Christianshavn, den 21.9.2018

Tillæg nr. 3 til lokalplan nr. 183 for Ørkenfortet og kommuneplantillæg

Forslag til trafiktiltag af 23.8.2018 – Ørkenfortet / hotel og miljøsikring af nærområdet

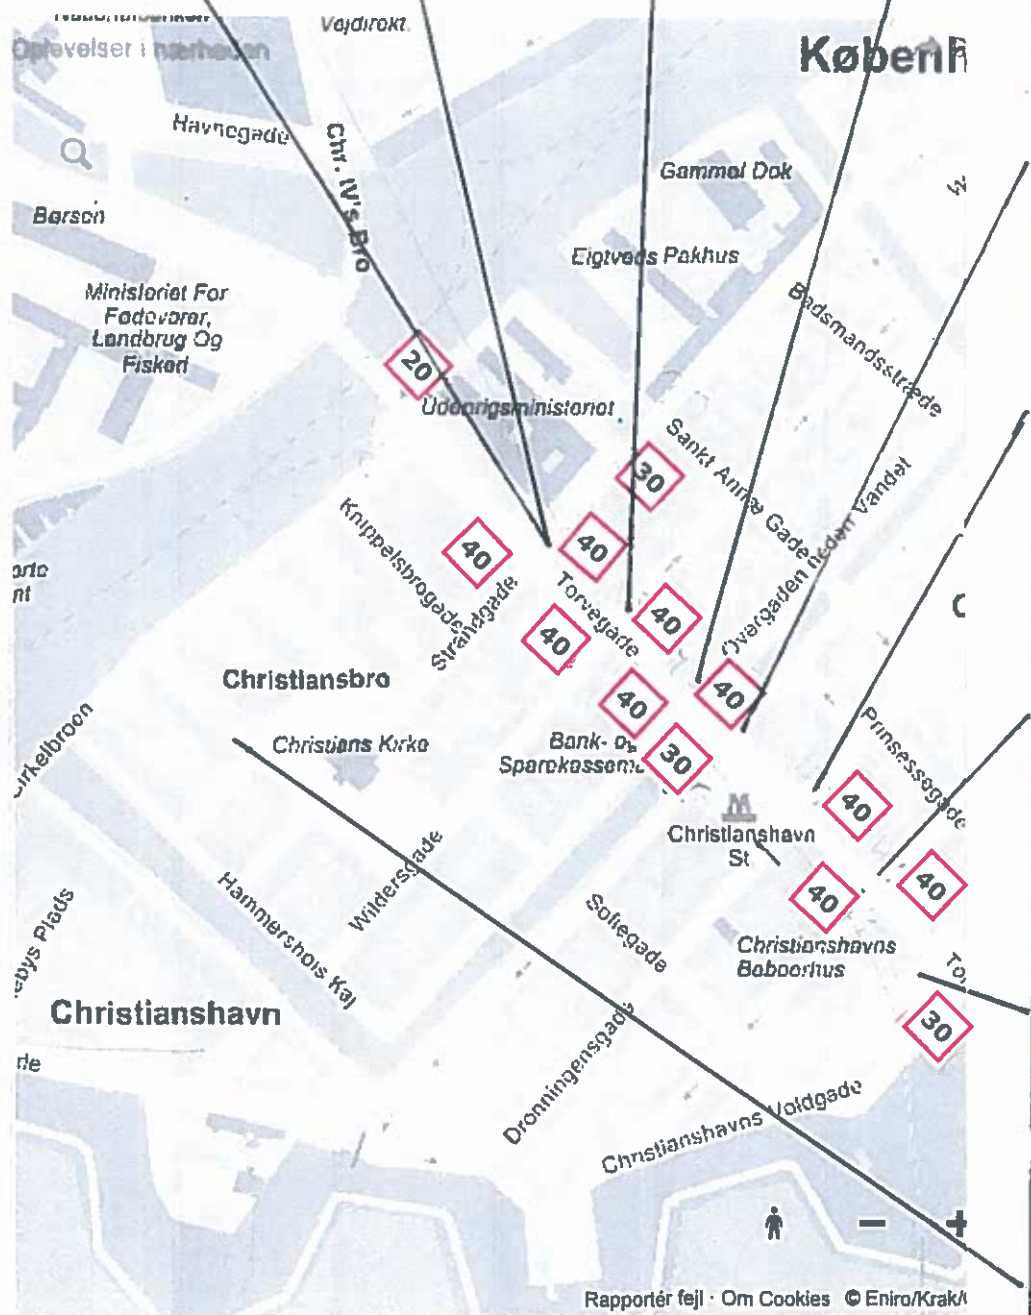
For at gøre det nemt for kommunen vedlægges et forslag til trafiktiltag, dateret 23.8.2018. Forslaget skal sikre, at "hoteltrafikken" ikke kører ind i nærområdet og at hastigheden i nærområdet dæmpes – herunder ved at anlægge trafikdæmpende, hævede flader.

- Forslagene til færdselstavler er inspireret af påbuds- / færdselstavlerne langs den nordlige side af Torvegade fra Strandgade til Prinsessegade.
- Med 30 km/t reduceres den nuværende støj ved kørsel i nærområdet, da brostensbelægningen, kombineret med de "lukkede" gaderum mellem kirken og de høje facader, forøger støjniveauet markant når der køres hurtigere.

- Strandgade, Johan Semp's Gade og Wildersgade benyttes blandt andet som vejadgange til p-kælderens ved krydset Johan Semp's Gade og Wildersgade. Af mange gennemkørende og heraf en del hurtigt kørende personbiler. Af store lastbiler med leverancer fra kl. 6 om morgenen (*renovationsbiler og OB-vogne til transmission af gudstjenester m.m. fra Christians Kirke skal selvfølgelig fortsat kunne køre her*).

- Af miljømæssige hensyn er det ikke i orden, at en stor del af trafikken fra Torvegade til Wildersgade og Overgaden neden Vandet kører den meget længere vejstrækning via Strandgade og Johan Semp's Gade til og fra de 2 nævnte gader.

- Hævede flader er trafikdæmpende. En hævet granit- / brostensflade foran Christians Kirke vil samtidig skabe en "værdig" ankomst til kirken.
- Det må forventes, at de mange cykler (*28.800 m² x 4 pladser / 100 m² etageareal = ca. 1.250 cykler*), der skal anlægges plads til ved og i hotellet vil medføre en betydelig forøgelse af cyklende i nærområdet – og derved behov for yderligere trafiksikring.

Forslag til trafiktiltag – 23.8.2018

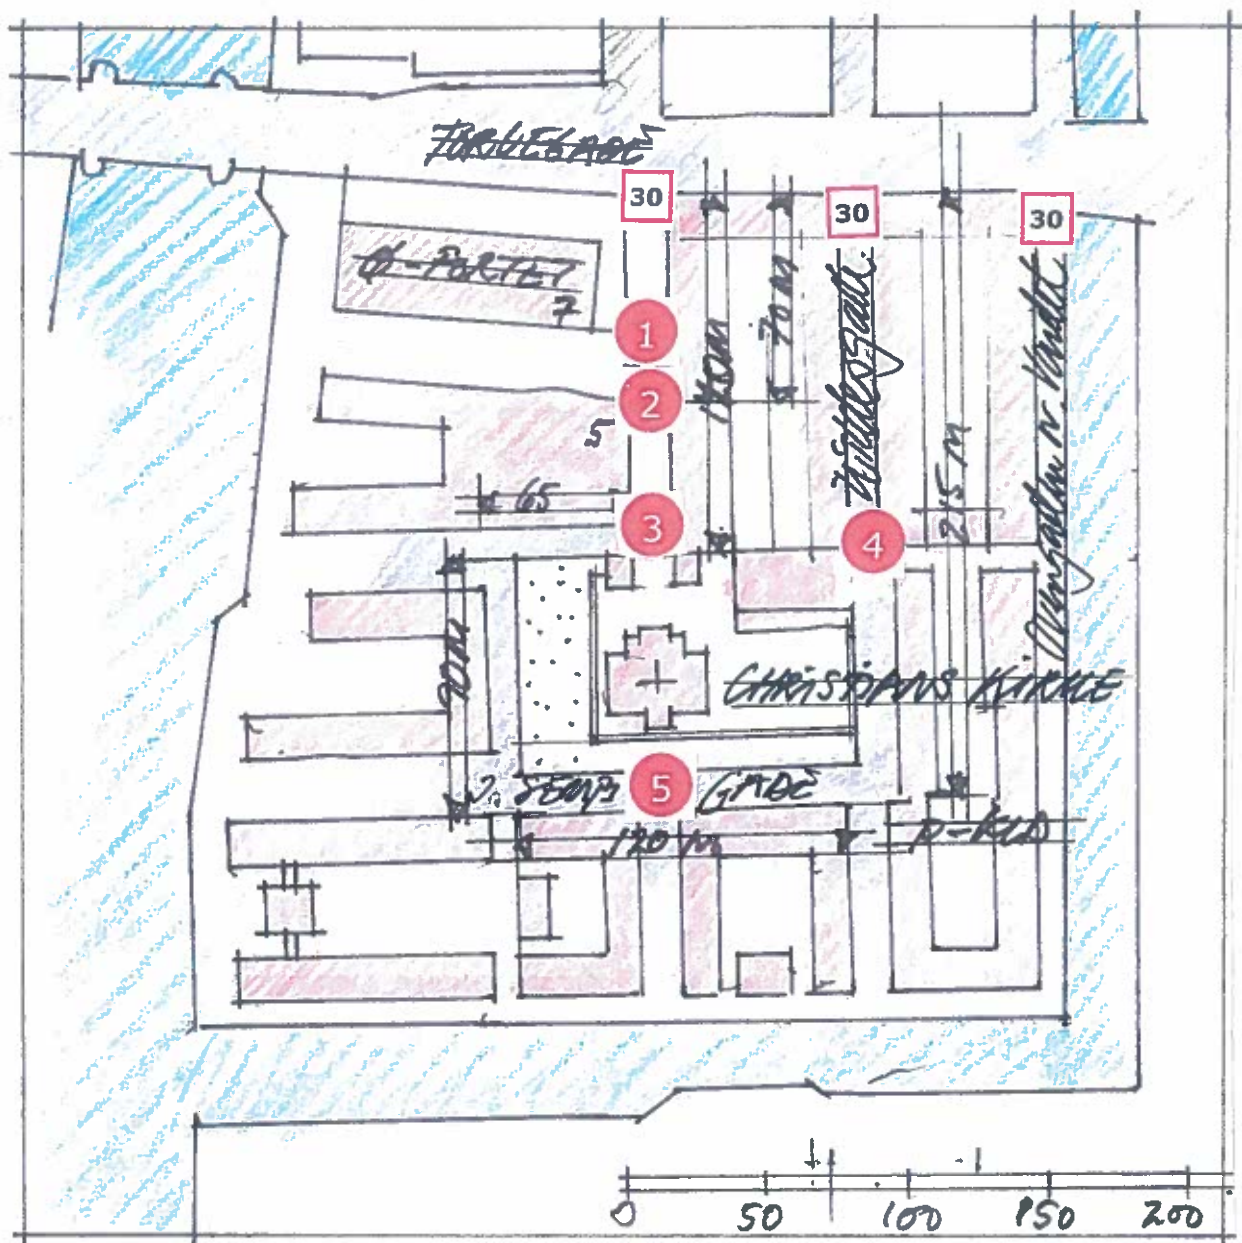
- 30 km/t – zone
- Buskørsel forbudt, Strandgade 7 undtaget
- Lastbiler max. 5 ton

- Påbudt venstresving fra hotel til Strandgade

- Hævet brostensflade syd for Strandgade 7
- Ingen venstresving til hotel fra Strandgade

- Hævet brostensflade

- Påbudt højresving fra Ovengaden Neden Vandet

- 30 km/t-zoneskilte i hver ende af JSG / hævet brostensflade
